Osservazioni al progetto per la realizzazione di impianto eolico denominato "Poggio alle Pancole" Comune di Lajatico (PI). Codice della procedura 7874 data di avvio 4-1-2022

Progetto per la realizzazione di un impianto eolico, denominato "Poggio alle Pancole", costituito da n. 7 aerogeneratori, per una potenza complessiva pari a 42 MW, e delle rispettive opere di connessione alla RTN, da realizzarsi nel Comune di Lajatico (PI). Cod procedura 7874

OSSERVAZIONI – ALLEGATO 3

DOC 1

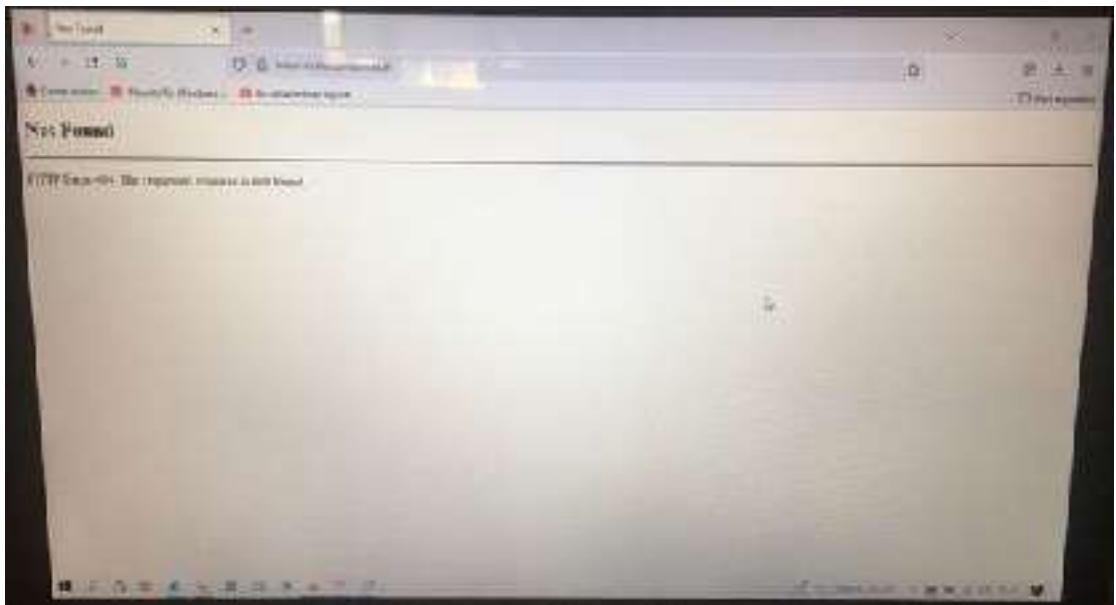
Preliminarmente, preme evidenziare che si riscontrano anomalie e scarsa trasparenza per l'accesso al sito web del MITE ove effettuare la pubblica consultazione della documentazione progettuale, a cominciare dall'AVVISO PUBBLICO che indica un link non funzionante (www.va.minambiente.it) (vedi **DOC. 1**).

DOC 3

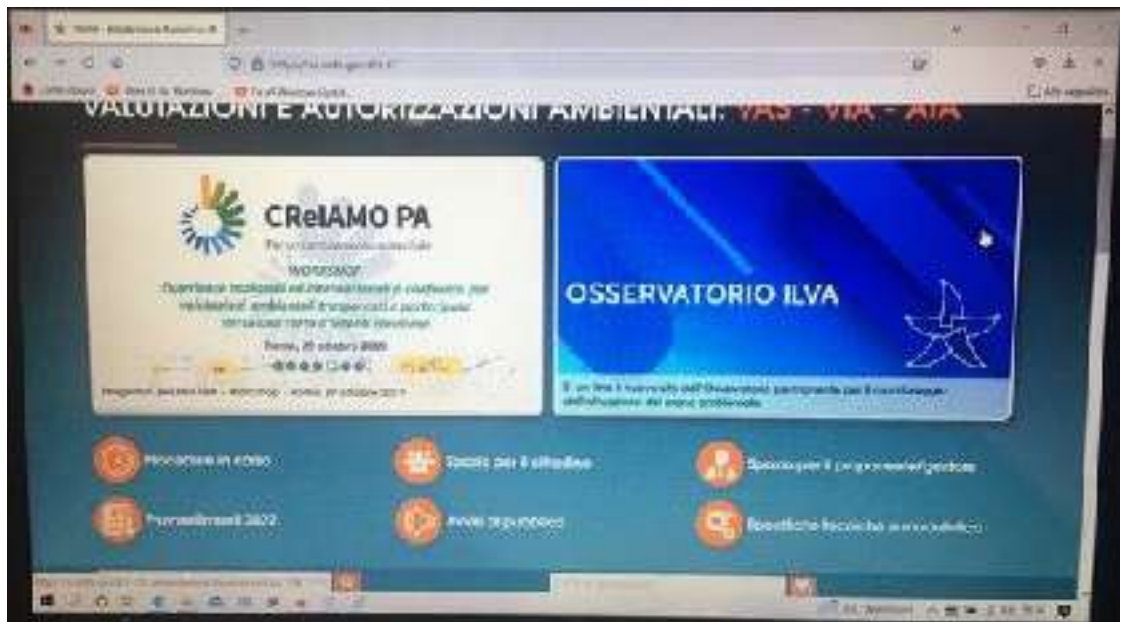
Facendo un altro percorso per accedere ai documenti del progetto e cioè cercando sul motore di ricerca il Ministero della Transizione Ecologica ed entrando nel sito web del MITE – Valutazioni e autorizzazioni ambientali - VAS-VIA-AIA e cliccando su procedure in corso (vedi **DOC. 2**), si aprono elenchi di pratiche di cui 1848 riguardanti la “Valutazione Impatto Ambientale”; in nessuna delle sottovoci compare il progetto in argomento, nemmeno tra quelle che riguardano la legge obiettivo (vedi **DOC. 3**).

DOC 4

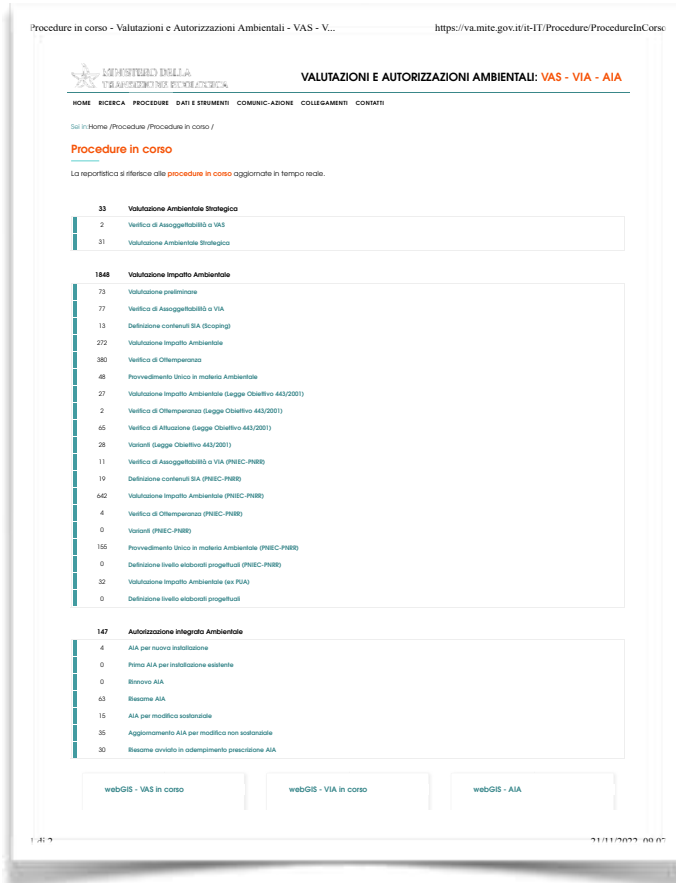
Addirittura se proviamo a reperire il progetto aprendo webGIS delle VIA in corso situato nel riquadro centrale in basso (vedi **DOC. 4**), una volta cliccato, dopo molto tempo di attesa e numerosi tentativi di accesso, ci appare la schermata con su scritto “*Errore caricamento pagine - Tempo di connessione scaduto*” (vedi **DOC. 5**).

DOC 6

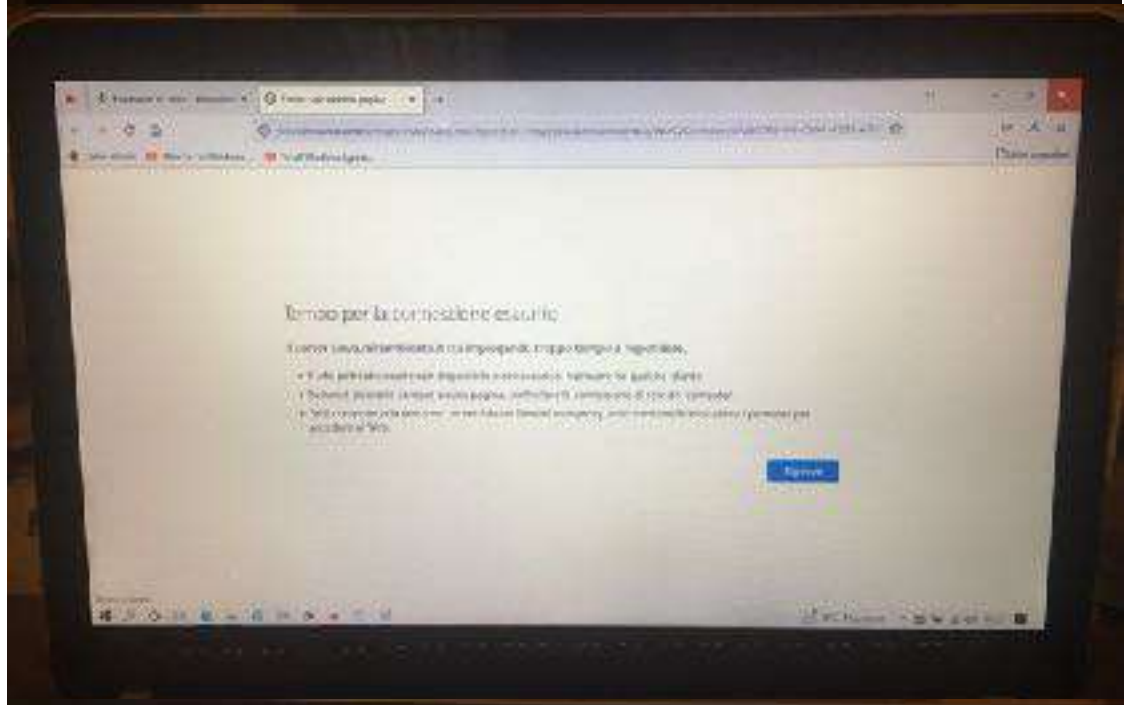
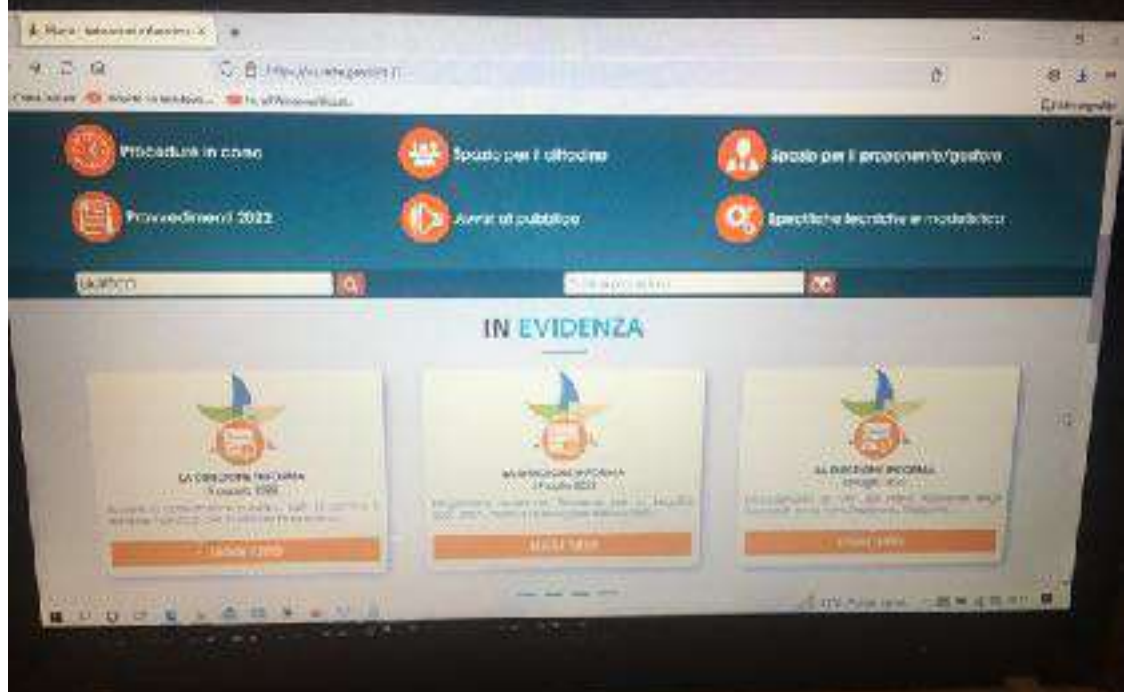
Neanche ritornando sulla home page del MITE valutazioni e autorizzazioni ambientale, nella barra in basso, scrivendo “LAJATICO” si riesce ad entrare in una pagina che contiene un elenco con il progetto in argomento: la schermata che appare dice infatti che “*Si è verificato un errore*” (vedi **DOC. 6 e 7**).

Estratto tavola 20V036_L_Visibilita_Lajatico_beni_A1_DEF.pdf

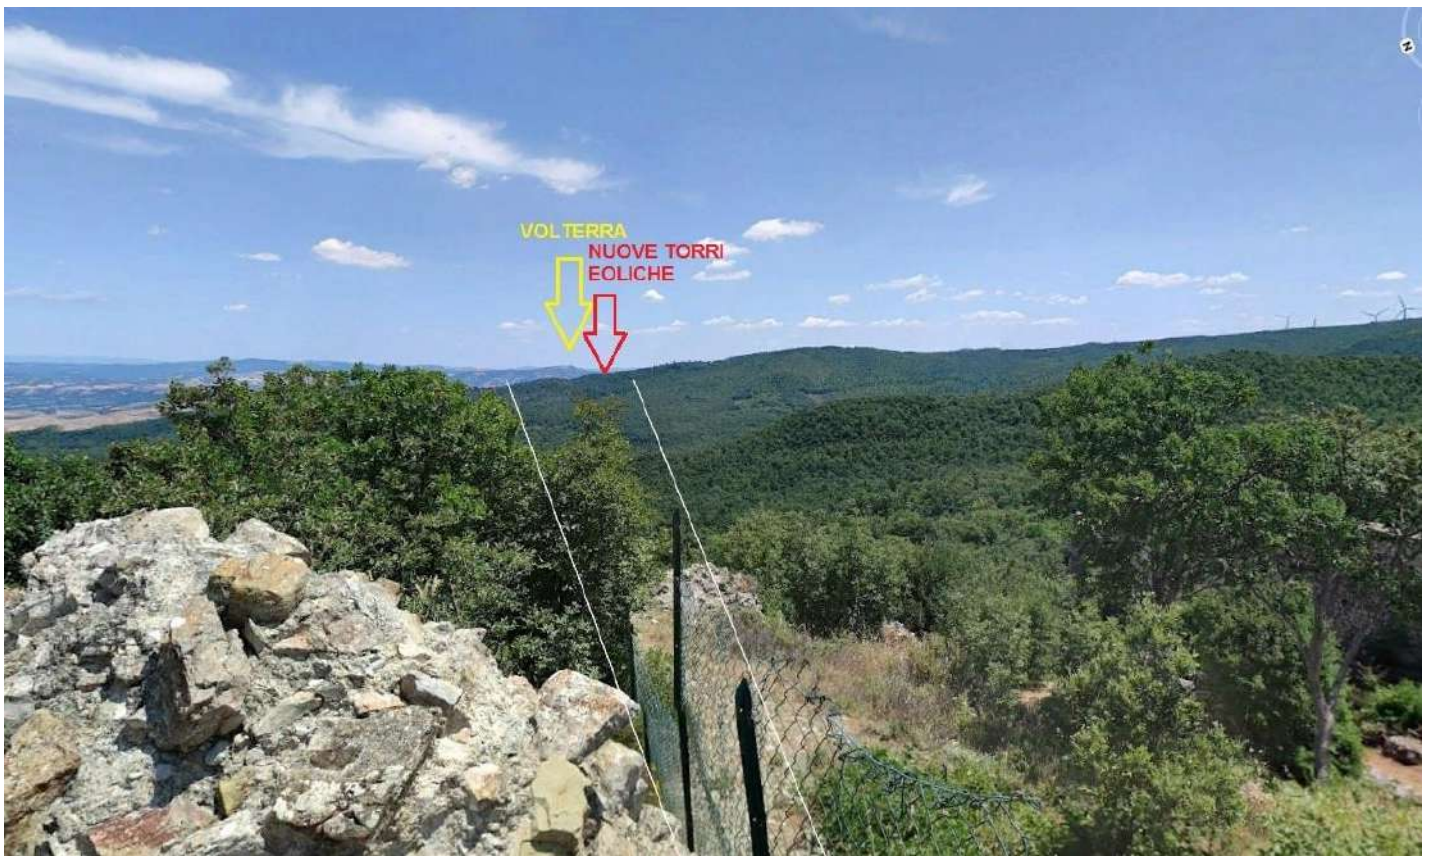
Il progetto del nuovo parco eolico invece è posto proprio lungo la direttrice Rocca di Pietracassia – Volterra, e le prime torri eoliche sono site ad una distanza molto ridotta dalla Rocca (meno di 2 chilometri). La realizzazione del Parco potrebbe perciò distruggere per sempre la più importante direttrice visiva storica che ancora possiamo apprezzare, con grave, insipiente e irreparabile danno al paesaggio, alla storia e alla cultura del territorio.

Vista dalla Rocca di Pietracassia verso Volterra – il nuovo parco eolico andrebbe ad impattare proprio sulla direttrice, e posto a meno di 2 chilometri, impedirebbe la vista di Volterra dalla Rocca; il parco eolico esistente, visibile sulla destra, è posto tra 4 e 6 chilometri, ed è èarzialemente nascosto da un colle più alto.

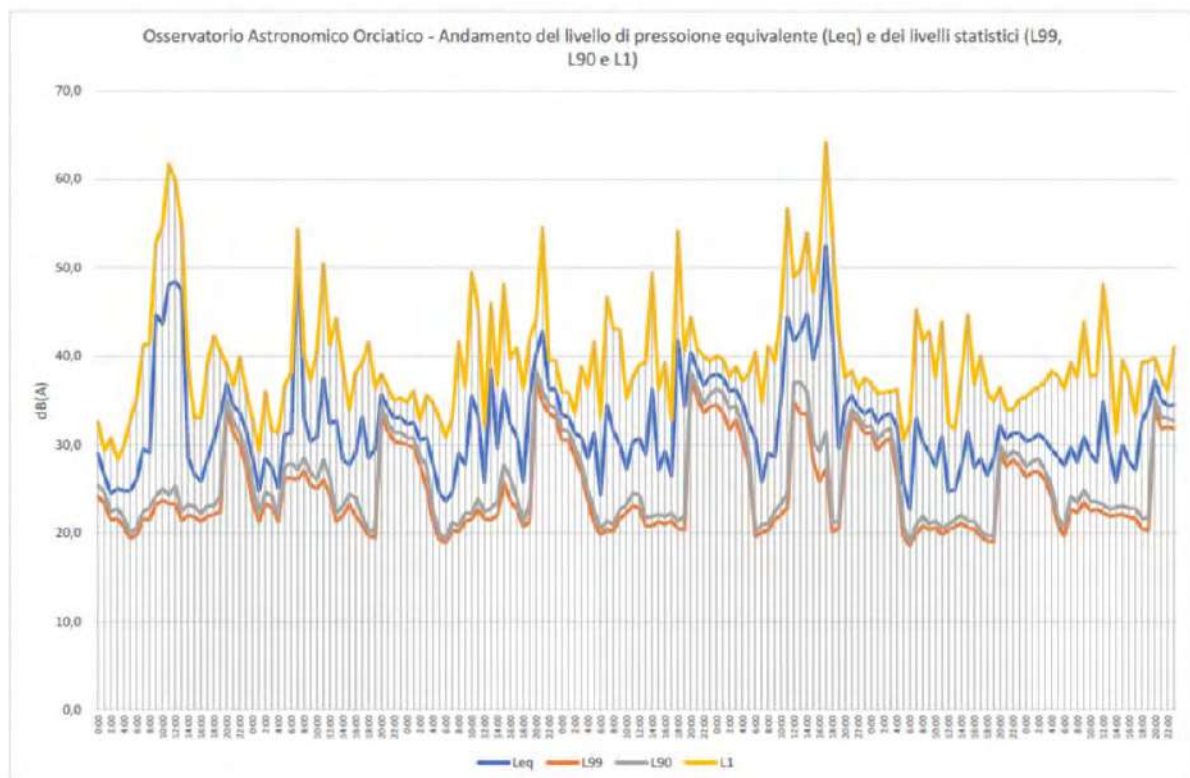
Se ne deduce che ipotizzando un abbattimento delle pareti inferiore a quello della valutazione e conforme alle stime riportate il criterio differenziale a finestre aperte si applica e SI SUPERA, sempre con riferimento ai bassi livelli di rumorosità registrati e che sono caratteristici della zona.

di pressione istantanea L1 si aggirano intorno ai 63 e 65 dB(A) o comunque superiori a 50 dB(A) e questo per periodi di 4 e 9 ore, quindi per buona parte della giornata.
